# SERVICE INSTRUCTION

## LAUFENDE MODIFIKATIONEN

### BEI ROTAX® MOTOR TYPE 912/914 (SERIE)

#### SI-912-020R8

Bild 1

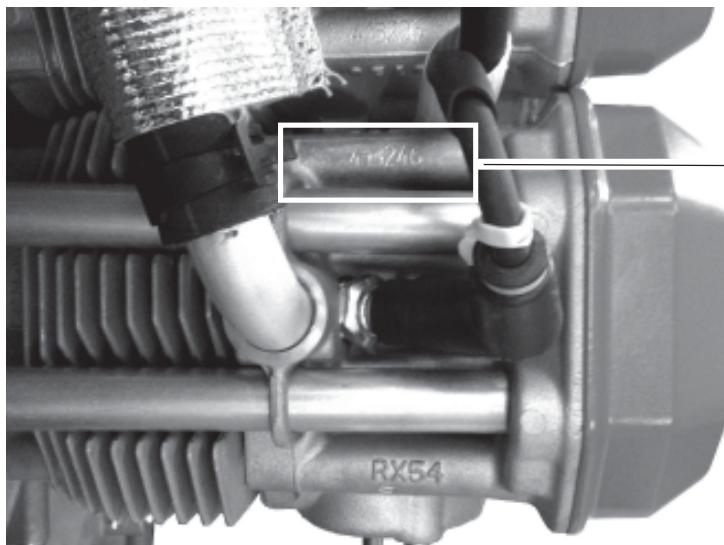
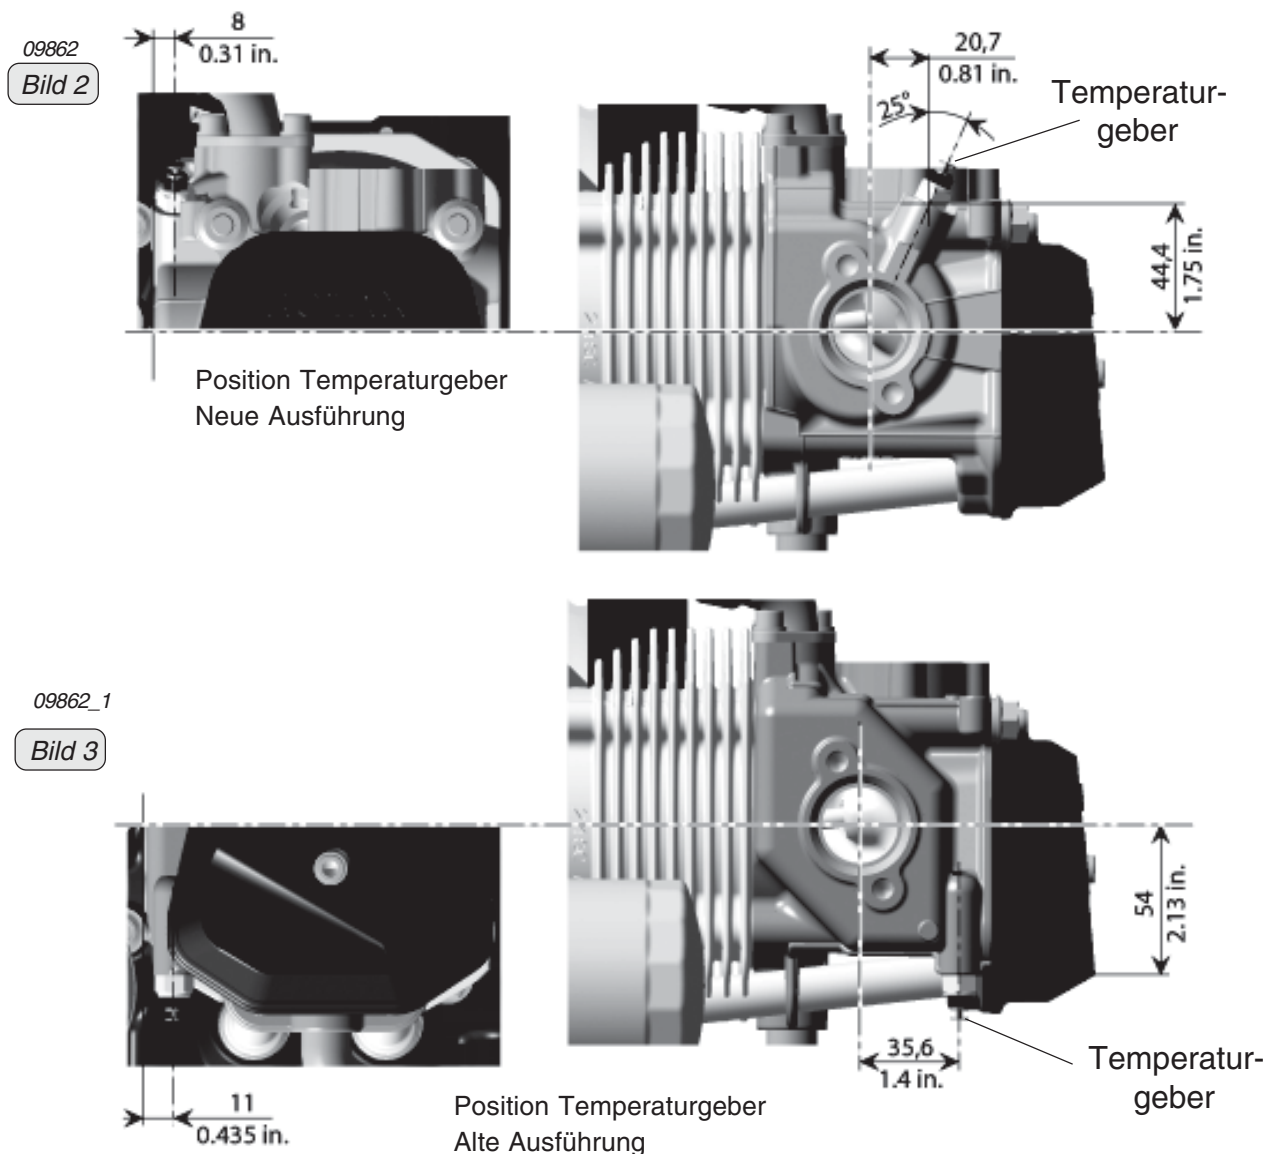
Aufgrund der Standardisierung mit ROTAX® 912 i Serie wurden neue Zylinderköpfe mit Gussänderungen eingeführt. Durch diese Änderungen wird an der entsprechenden Messstelle im Zylinderkopf nicht länger die Zylinderkopftemperatur im Aluminium, sondern die Kühlmitteltemperatur gemessen. Das im Cockpit angezeigte Temperaturlimit für die im Zylinderkopf der neuen Ausführung positionierten Messstelle muss daher kontrolliert und gegebenenfalls die Bezeichnung (Messstelle) und der Grenzwert geändert werden.

◆ **HINWEIS:** Erkennungsmerkmal für Zylinderköpfe der neuen Ausführung: Der elektrische Anschluss des Temperaturegebers zeigt nach oben. Neue Ausführung siehe Bild 2. Alte Ausführung siehe Bild 3.

Bzgl. Positionsänderung der Temperaturgeber, siehe Bild 2 und Bild 3.

- ◆ HINWEIS: Entgegen dem derzeitigen Design ist der Temperatursensor direkt mit Kühlflüssigkeit umspült. Deshalb muss das Gewinde mit LOCTITE abgedichtet werden.

1. Gewinde des Temperaturegebers reinigen.
2. Temperaturegeber mit LOCTITE 243 sichern und festziehen. Anzugsdrehmoment 10 Nm.
3. Jeweiligen Stecker am entsprechenden Temperaturegeber anstecken.
4. Motor komplettieren.
5. Fehlende Betriebsmittel (Kühlmittel, Öl bzw. Kraftstoff) auffüllen. Siehe dazu Kapitel 12-20-00 des letztgültigen Wartungshandbuches Line der Motortype 912/914 Serie.
6. Motorprüflauf durchführen. Siehe dazu Kapitel 12-20-00 des letztgültigen Wartungshandbuches Line der Motortype 912/914 Serie.

Bild 4

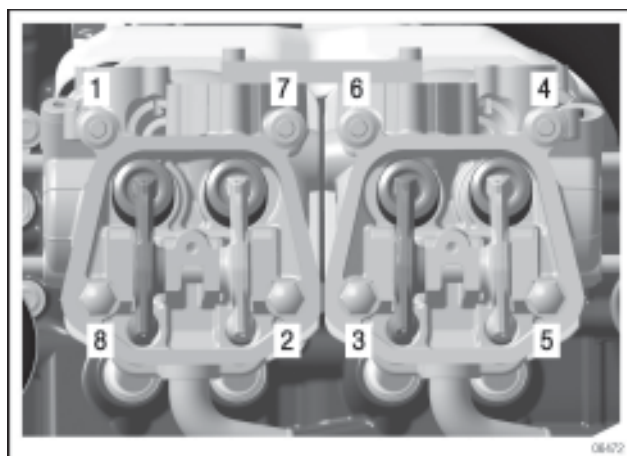
Aufgrund kontinuierlicher Weiterentwicklung wurde bei der Montage der Zylinderköpfe eine neue Anzugsvorschrift beim Einbau der Zylinderköpfe eingeführt.

1. Zylinder mit Bundhutmutter und SK-Mutter M8 (kreuzweise) handfest anziehen.
2. Zylinderköpfe nach Anzugsschema festziehen. Siehe dazu Bild 4.  
Anzugsdrehmoment 10 Nm +120° Drehung.

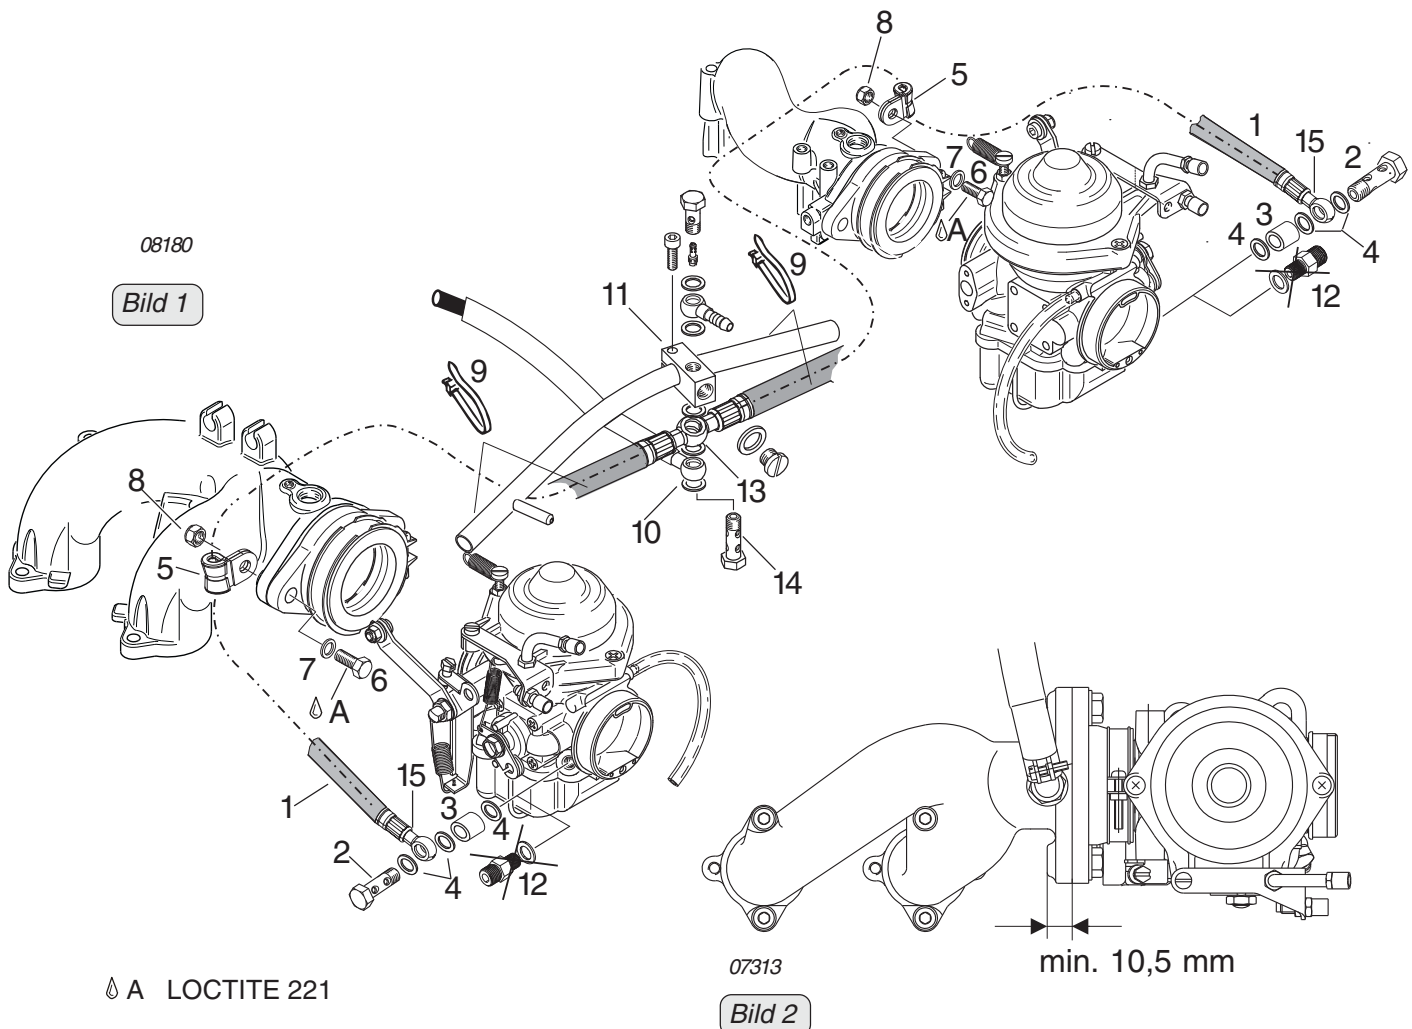
Aufgrund kontinuierlicher Weiterentwicklung und zur Vereinfachung der Montage und Wartung wurde eine neue flexible Kraftstoffleitung (TNr. 874911) eingeführt.

- mechanische Bearbeitung an den Ansaugkrümmern zur Befestigung der Rohrschellen. Im Falle einer Nachrüstung / Instandsetzung / Grundüberholung ist zu beachten, dass zur Befestigung der flexiblen Kraftstoffleitung die Ansaugkrümmern eine entsprechende Auflagefläche aufweisen müssen. Gegebenenfalls ist der Ansaugkrümmer zu tauschen oder wie in der weiteren Arbeitsanweisung angeführt nachzuarbeiten.

- Die flexible Kraftstoffleitung (1) wird mit dem Doppelringschlauchnippel (13) am Klemmstück (11) und mit Dichtringen (10) montiert. Anzugsdrehmoment der Hohlschraube (14) 10 Nm (siehe Bild 1).

- An den Vergasern sind die Ringschlauchnippel (15) mit einer Distanzhülse (3) und Dichtringen (4) zu montieren. Anzugsdrehmoment der Hohlschrauben (2) 10 Nm.

- Bei Montage auf einem alten Ansaugkrümmer sind folgende Arbeitsschritte durchzuführen: Den Ansaugkrümmer abbauen und die Auflagefläche der SK-Mutter / Rohrschelle nacharbeiten bis die Fläche parallel zur Dichtfläche des Vergaserstutzen ist. Die Materialstärke darf 10,5 mm nicht unterschreiten und soll glatt und eben sein, damit die SK-Mutter / Rohrschelle eine gerade Auflagefläche hat (siehe Bild 2).

- Die flexible Kraftstoffleitung ist entsprechend abzustützen. SK-Schraube (6) samt Scheibe (7) mit 15 Nm einschrauben. Die Rohrschellen (5) an der SK-Schraube (6) der Vergaserflanschbefestigung mit der SK-Mutter (8) montieren. Anzugsdrehmoment der SK-Mutter (8) 24 Nm.

08353  
Bild 1

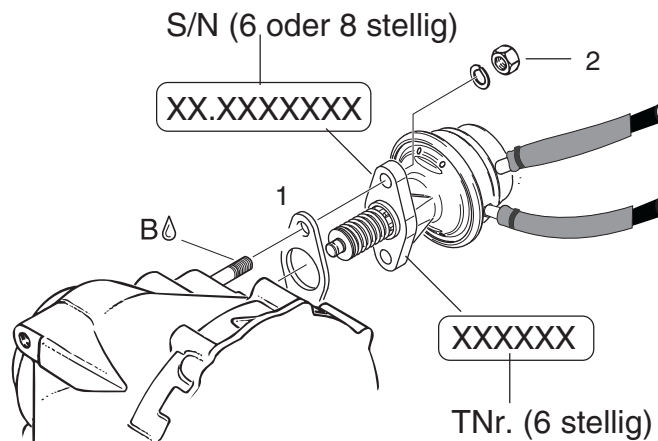
Aufgrund kontinuierlicher Weiterentwicklung wurde ein neuer Isolierflansch (1) (TNr. 950226) eingeführt. Dieser ist bei allen folgenden Motoren bereits verbaut:

Der Isolierflansch ist ohne Einschränkung austauschbar.

Bild 1

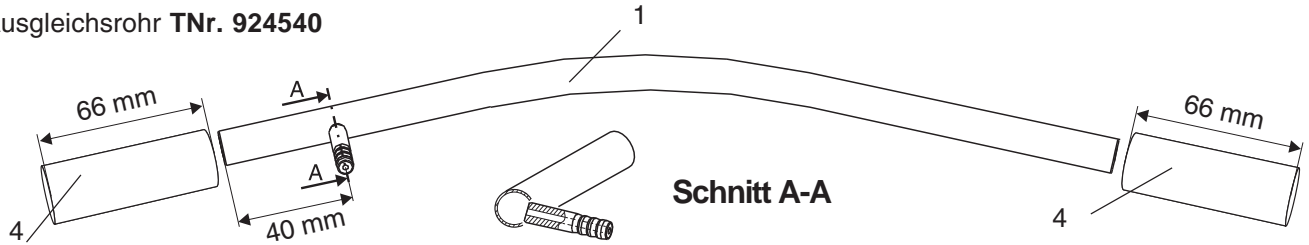
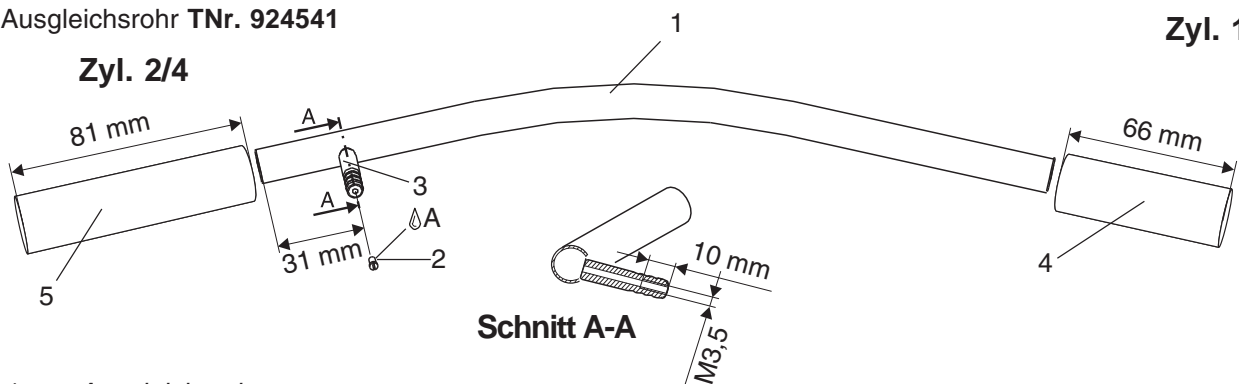
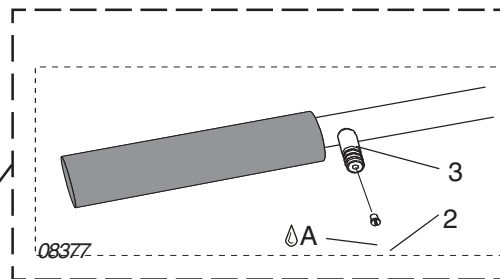
Aufgrund kontinuierlicher Weiterentwicklung wurde ein neues Ausgleichsrohr (1) TNr. 924541 eingeführt welches die vorbereitenden Arbeiten zur Synchronisation wesentlich vereinfachen, da der Resonatorschlauch nicht mehr abgenommen werden muss.

- die Position des Anschlussnippel (3) am Ausgleichsrohr bleibt annähernd gleich
- zusätzliche Schraube (2) TNr. 940980 für Anschlussnippel (3)
- neuer Resonatorschlauch (4) TNr. 956143 (5) TNr. 956141

- ◆ HINWEIS: Im Falle einer Umrüstung ist es nicht möglich, einzelne Teile auszutauschen. Es ist das neue Ausgleichsrohr nur **gemeinsam** mit dem Resonatorschlauch TNr. 956141 austauschbar. Im Ersatzteillfall ist die jeweilige Ausführung zu beachten.

Bild 2

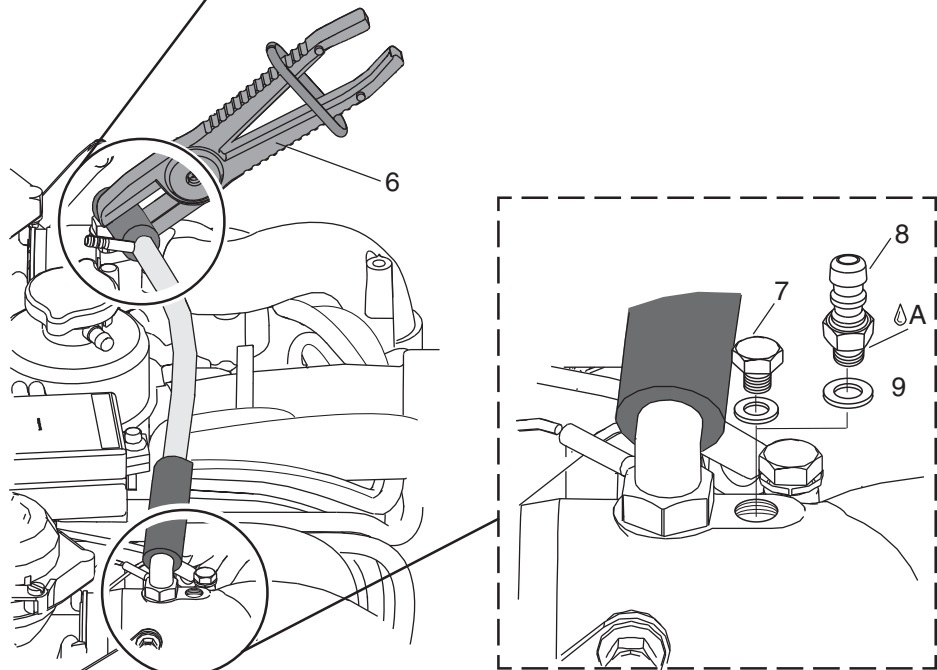
1. Unterdruckmessgerät anschließen.
2. Mit einer Abklemmzange (6) den Resonatorschlauch abklemmen. Position beachten! Letzte Arretierung auf der Abklemmzange verwenden. Ausgleichsrohr (1) muss nicht abgenommen werden.
3. SK-Schraube (7) entfernen.
4. Schlauchtuelle M6 (8) mit Dichtring (9) eindrehen.
5. Nach erfolgter Synchronisation Schraube M6x6 (7) mit LOCTITE 221 sichern und entsprechend festziehen.

Bild 1

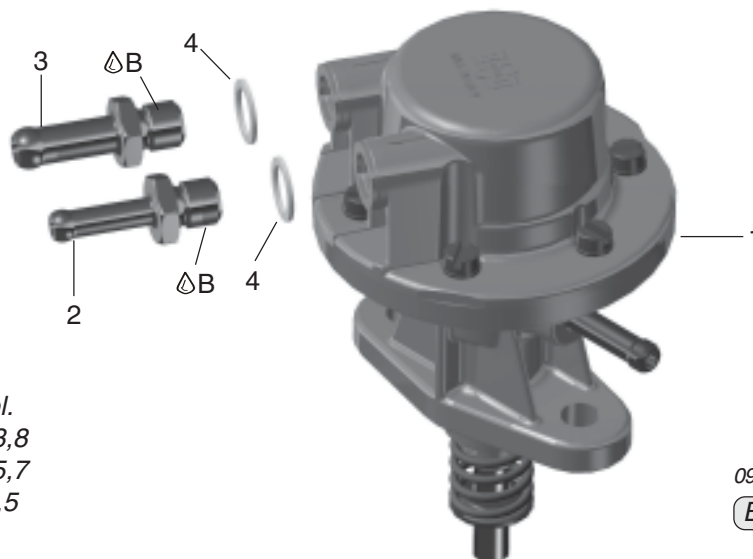
#### 4.2) Nachrüstung der Kraftstoffpumpe kpl. TNr. 893110 auf TNr. 893115

Schlauchnippel .....9/5,7

Anzugsdrehmoment: 10 Nm

Schlauchnippel .....7/3,8

Anzugsdrehmoment: 10 Nm

Bild 2

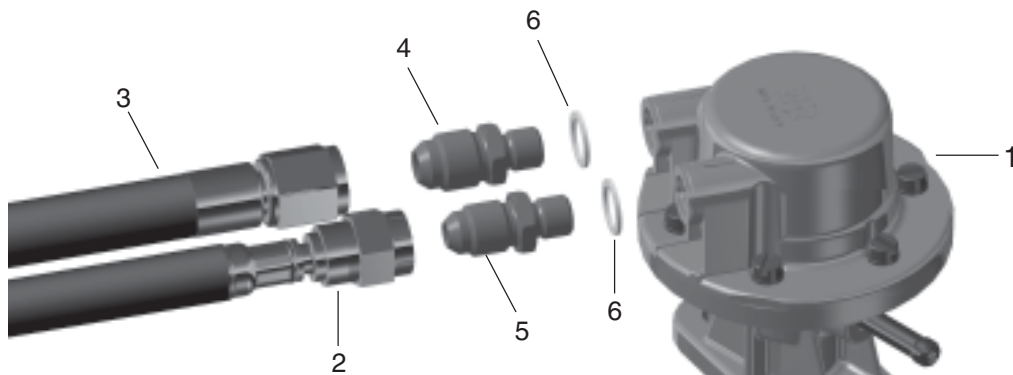
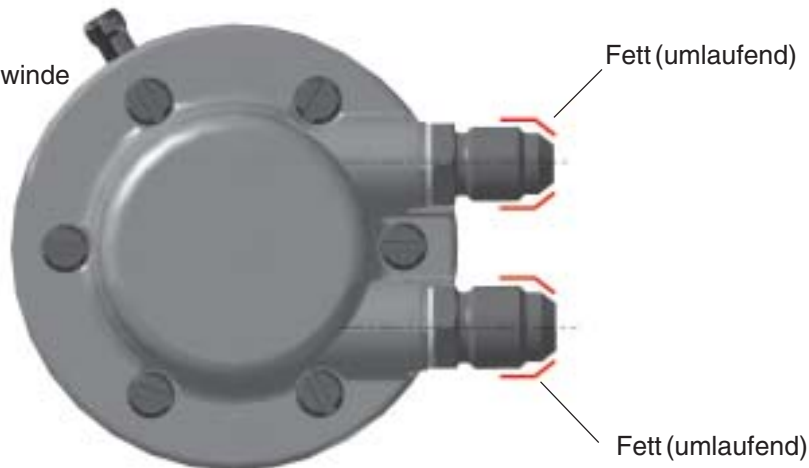
### 4.3) Nachrüstung der Kraftstoffpumpe kpl. TNr. 893114 auf TNr. 893115

Schraubstutzen .....1/2-20 UNF/M10x1

Anzugsdrehmoment: 10 Nm

Schraubstutzen .....9/16-18 UNF/M10x1

Anzugsdrehmoment: 10 Nm

Anzugsdrehmoment: 32 Nm

Anzugsdrehmoment: 27 Nm

■ **ACHTUNG:** Beim Anschrauben das Gegenmoment am Schraubstutzen kontern!

Bild 3

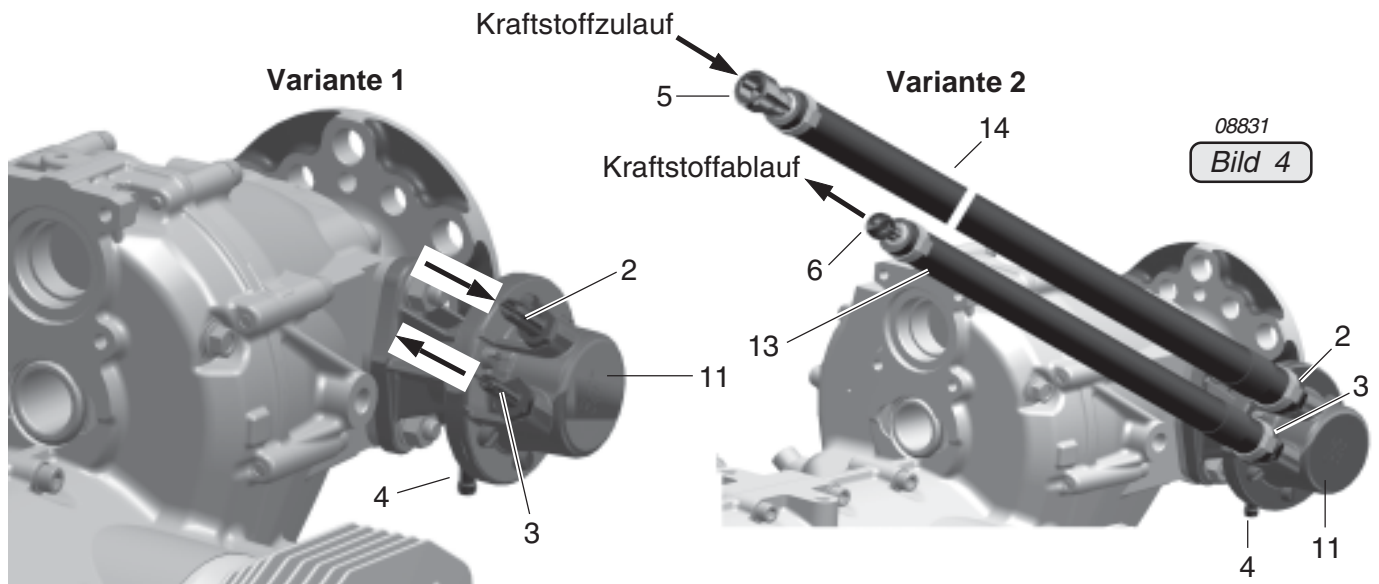
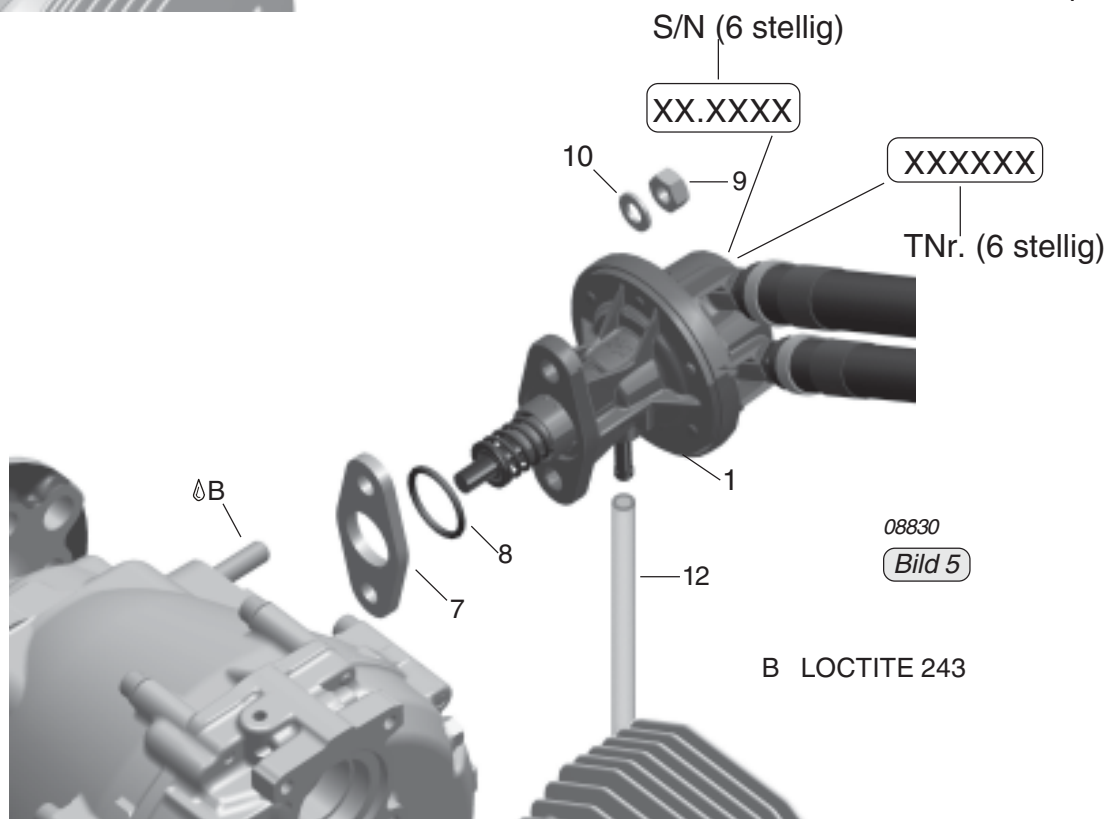
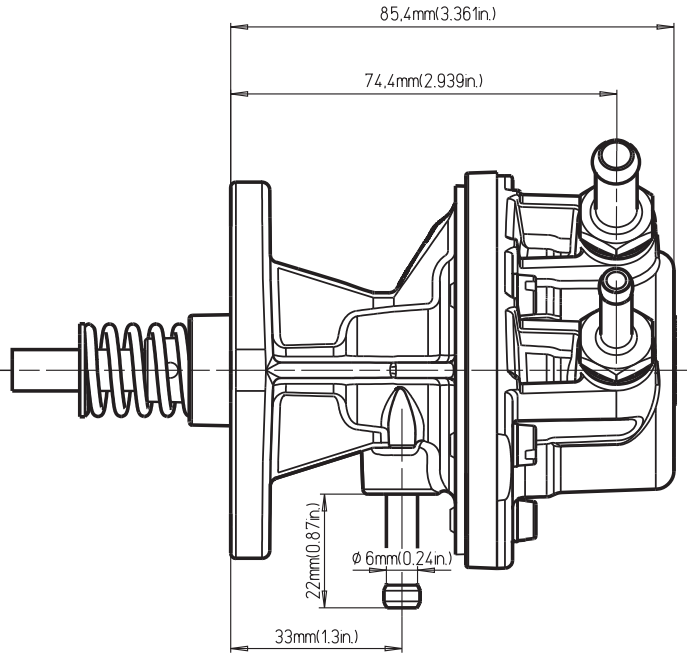
**Anschlüsse zur Kraftstoffpumpe (1) mittels Steckanschluss.** Siehe dazu Bild 3.

**Anschlüsse zur Kraftstoffpumpe (1) mittels Schraubanschluss am Kraftstoffschlauch.** Siehe dazu Bild 4.

- Aufgrund Vorgaben der Kraftstoffpumpen-Hersteller, sind die mechanischen Kraftstoffpumpen alle 5 Jahre zu erneuern.

- Zusätzlich zur Kontrolle aller Kraftstoffleitungen ist, sofern verwendet, die Drainageleitung (12) auf Beschädigungen, Leckstellen, Verhärtung durch Hitze, Porosität, festen Sitz der Anschlüsse, sichere Befestigung, Verlauf ohne Knickung und zu enge Bögen zu kontrollieren.

■ **ACHTUNG:** Die Anschlussnippel (2,3) sind auf festen Sitz und Leckagen zu prüfen. Gegebenenfalls sind die Anschlussnippel bzw. Kraftstoffschläuche kpl. (13, 14) zu demontieren, reinigen, mit neuem Dichtring (15) und mit LOCTITE 243 sichern. Anzugsdrehmoment 10 Nm.

Kraftstoffpumpe mit neuem Isolierflansch (7) und O-Ring (8) einbauen.

SK-Muttern M8 (9) samt Federring A8 (10) mit LOCTITE 243 sichern und gleichmäßig festziehen.

Anzugsdrehmoment 15 Nm.
